Centrale di Brindisi "Federico II"

Sostituzione delle unità a carbone esistenti con nuove unità a gas presso la centrale termoelettrica di Brindisi Sud Federico II

Integrazioni e chiarimenti

**RICHIESTA INTEGRAZIONI RICEVUTE DA PARTE DELLA CTVIA
Nota MiTE prot.n.39020 del 15.04.2021, allegato nota CTVIA n.1838
del 09.04.2021**

Concentrazione media annua NO₂ – Fase 3

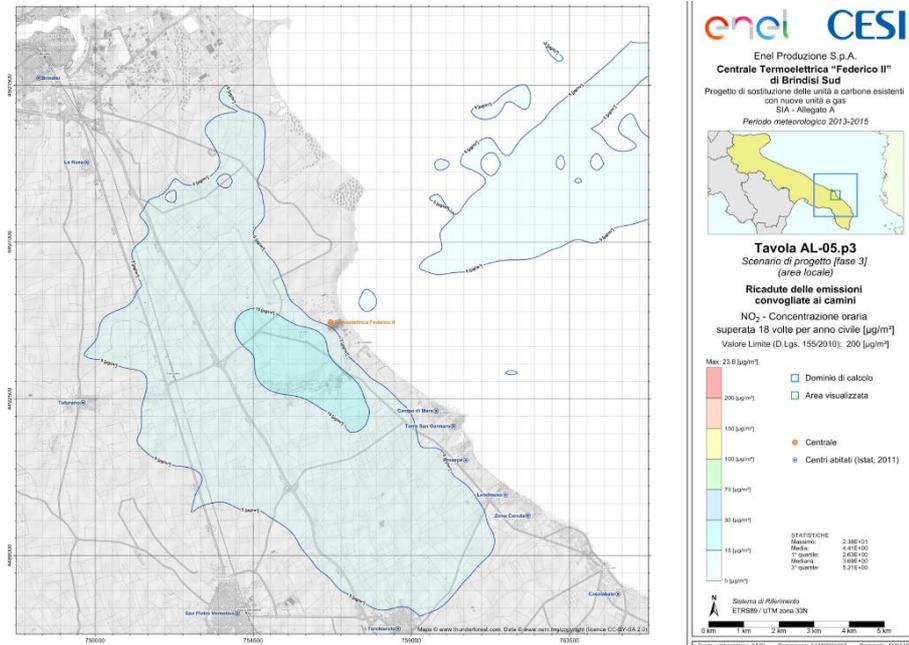
A tal proposito, si riporta a seguire un estratto delle mappe relative alle ricadute al suolo delle emissioni convogliate di NO₂ dai camini di fase 3 (concentrazione media annua e concentrazione oraria superata 18 volte per anno civile).

Concentrazione media annua nello scenario CCGT

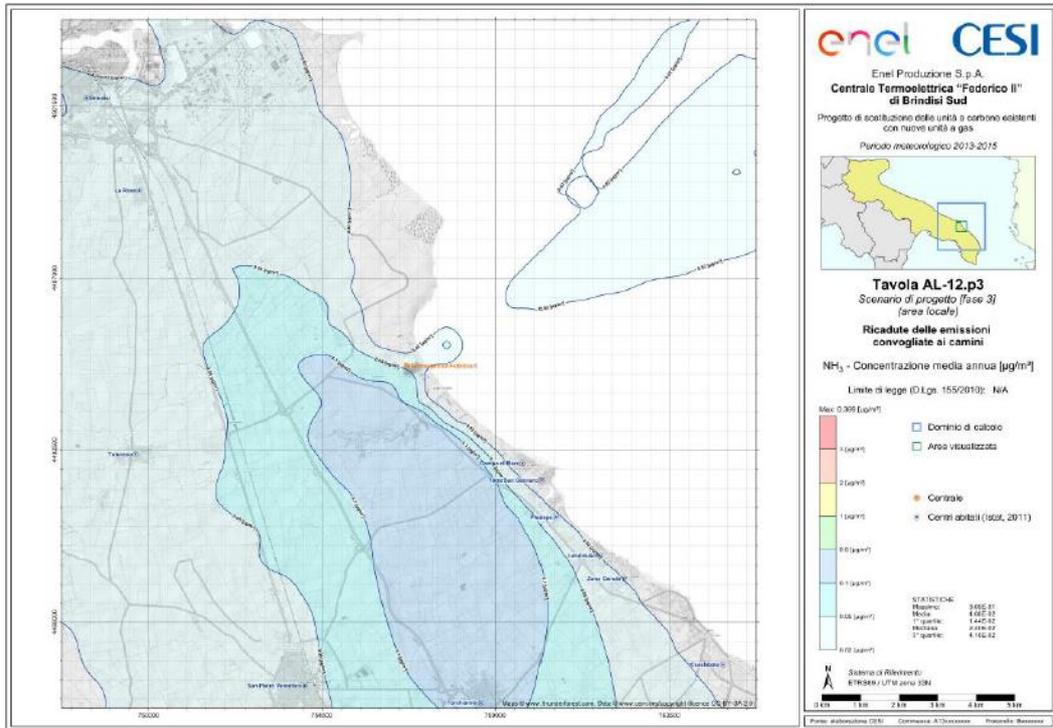
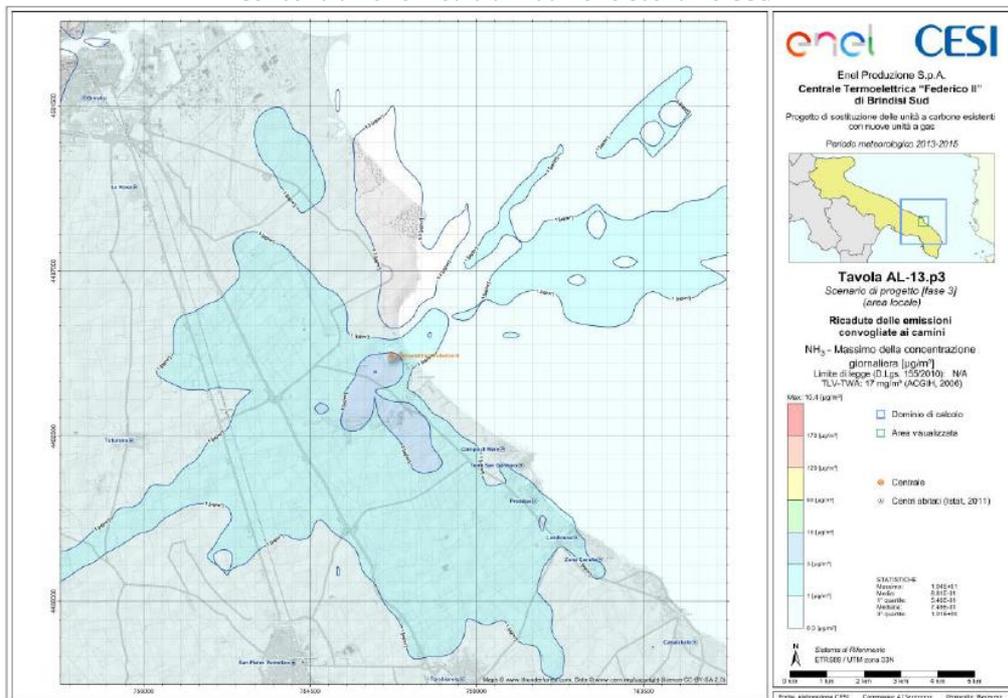
Ad integrazione di quanto già contenuto nel SIA si riportano di seguito le tavole relative alla dispersione dell'ammoniaca

Tavola AL-DEP-03.p1 relativa alle deposizioni totali derivanti dalle emissioni convogliate ai camini nello scenario Fase 1 (OCGT 1A)

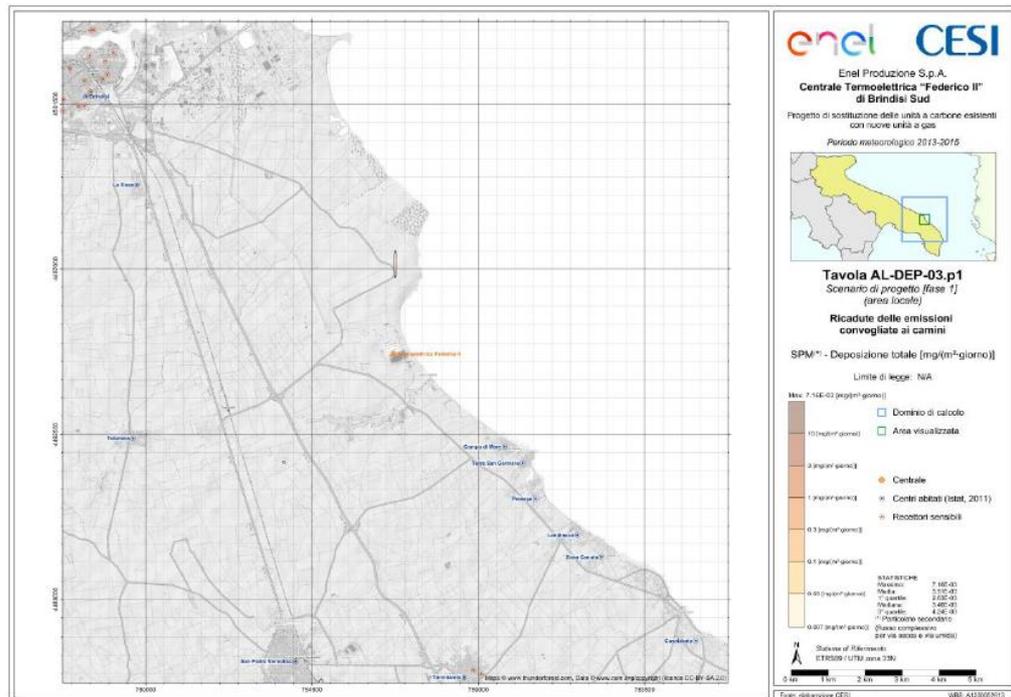
Per completezza e per un riscontro più oggettivo in merito alla scarsa rilevanza quantitativa delle deposizioni, si rimanda alle tavole riportate di seguito, in cui sono presenti le mappe di ricadute elaborate dal consulente CESI sulla base delle simulazioni effettuate in ambito VIA.

2.4.3. PRODUZIONE ACQUA CALDA PER RISCALDAMENTO GAS METANO

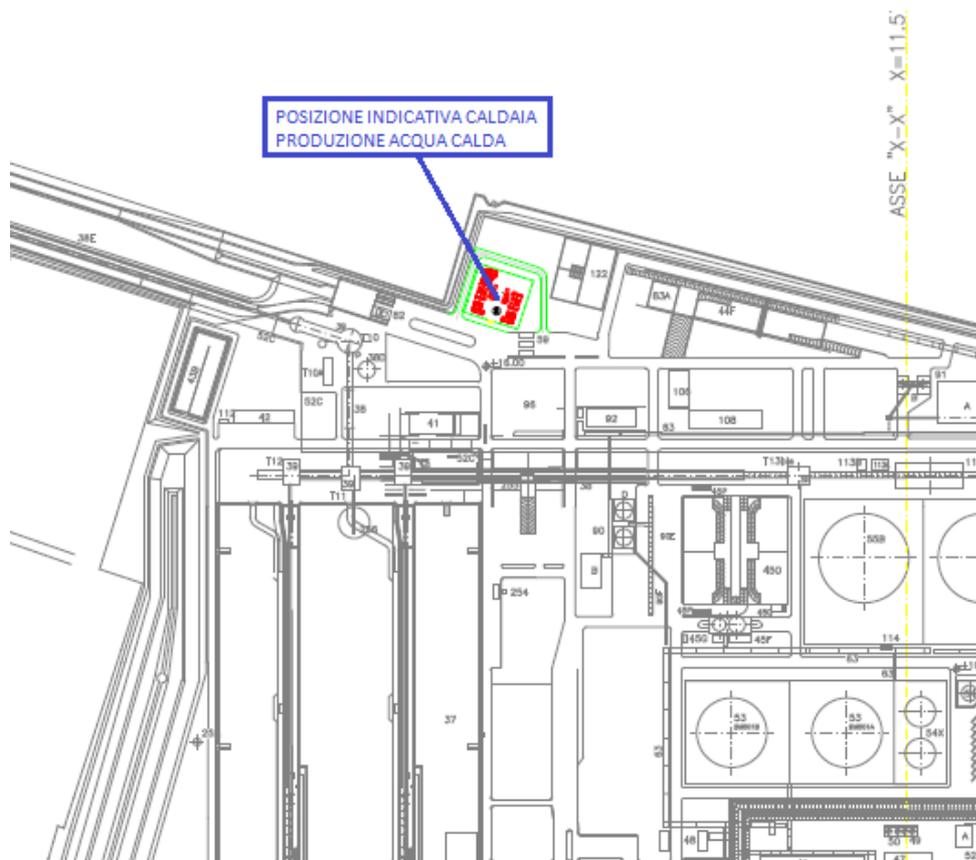
A seguito delle interlocuzioni con i possibili fornitori e al fine di migliorare il processo, potrebbe rendersi necessario l'eventuale riscaldamento del metano per compensare la caduta di temperatura conseguente la riduzione di pressione che ha luogo nelle valvole di regolazione della stazione gas; pertanto tale riscaldamento verrà effettuato tramite una caldaia alimentata a metano avente una potenza termica inferiore ai 2MWt, con un camino altezza inferiore ai 3 metri ubicata in prossimità dalla stazione REMI. Si veda posizione indicativa nello sketch seguente.
